玄海原子力発電所3、4号機の原子炉安全保護計装盤等の

更新に係る確認結果について

令和2年3月
原子力安全対策課

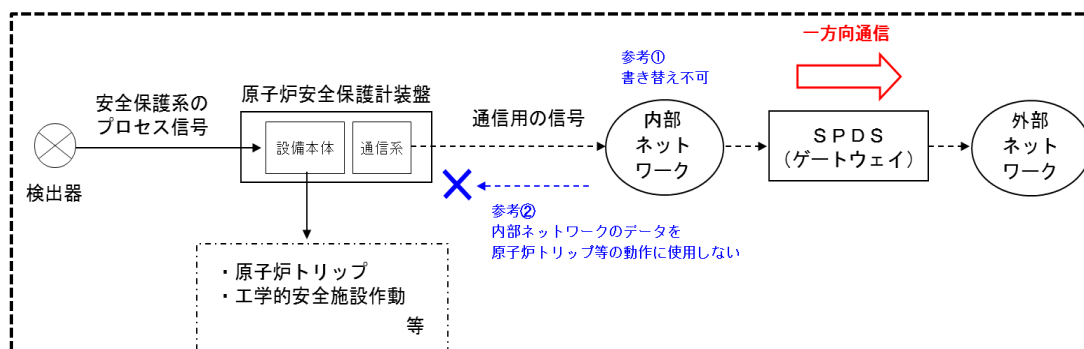
確 認 内 容

(ソフトウェアの機能的分離)

ソフトウェアの機能的分離とはどのように行うのか。

回 答

- ・ 原子炉安全保護計装盤から外部ネットワークへのデータ伝送の必要がある場合は、送信ソフトウェアのみ（信号を一方方向通信に制限）としたSPDS（ゲートウェイ）を介して外部に伝送することで、外部からの信号を受信しない機能的分離を図り、不正アクセスを防止する。
- ・ 外部からの不正アクセスによりSPDS（ゲートウェイ）のソフトが書き替えられた場合においても、外部からの書き替えが不可能^(※1)な内部ネットワークにより機能的分離を図る。(参考①)

(※1) 内部ネットワークに使用しているソフトウェアは、メーカー工場等の専用機器を用いてのみ書き替えが可能であり、発電所に取り付けられた状態での書き替えは出来ない仕様

- ・ 原子炉安全保護計装盤は、内部ネットワークからの情報は使用しておらず、原子炉トリップや工学的安全施設の動作には安全保護系のプロセス信号のみ使用し、機能的分離を図る。(参考②)^(※2)

(※2) 原子炉安全保護計装盤は、内部ネットワークに対し、発電所のパラメータを送信しているのみ

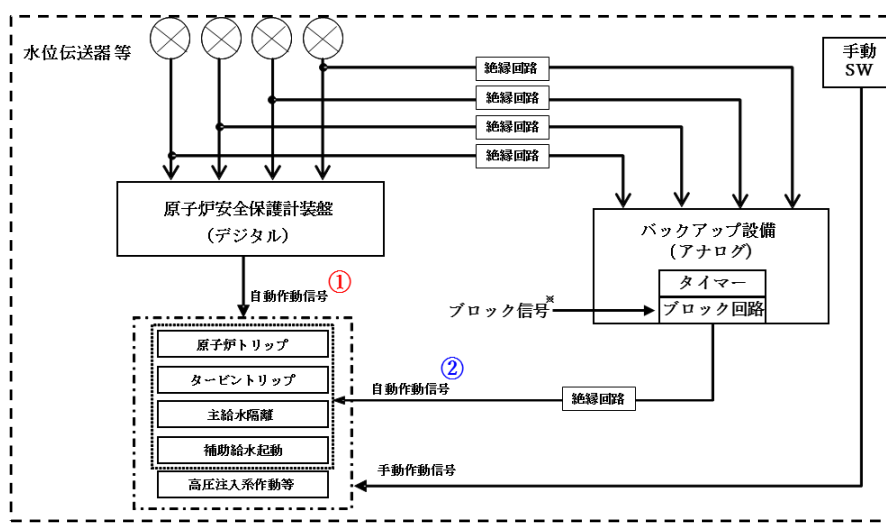
確 認 内 容

(バックアップ体制)

デジタルの安全保護計装盤からバックアップのアナログ保護計装盤への切替は、どのようになっているのか。

回 答

- ・ 原子炉安全保護計装盤（デジタル）のバックアップ設備（アナログ）は、伝送器の信号（パラメータ）を常時監視（スタンバイ状態）している。
- ・ 異常を検知した場合には、まず、原子炉安全保護計装盤が原子炉トリップ等の自動作動信号を発信（2秒）する（①）
- ・ 何らかの原因により、原子炉安全保護計装盤からの信号が発信しない場合には、タイマーにより時限を以てバックアップ設備が原子炉トリップ等の作動信号を自動的に発信（10秒）する（②）。
- （①が正常に作動した場合には、ブロック信号により②の信号をブロックする。）
- ・ バックアップ設備からのノイズによる原子炉安全保護計装盤への影響を防ぐため、伝送器とバックアップ設備の間に絶縁回路を設けている。
- ・ 手動SWは、バックアップ設備からの自動信号発信後、プラントの状態に応じて運転員が高圧注入系のポンプを起動させたり、補助給水系統の流量調整等を行う
- ・ なお、バックアップ設備の設計や運用等についての指針や基準などは定められていないが、国内の他プラント（PWR）においてもバックアップ設備が整備されており、同様の設計となっている。
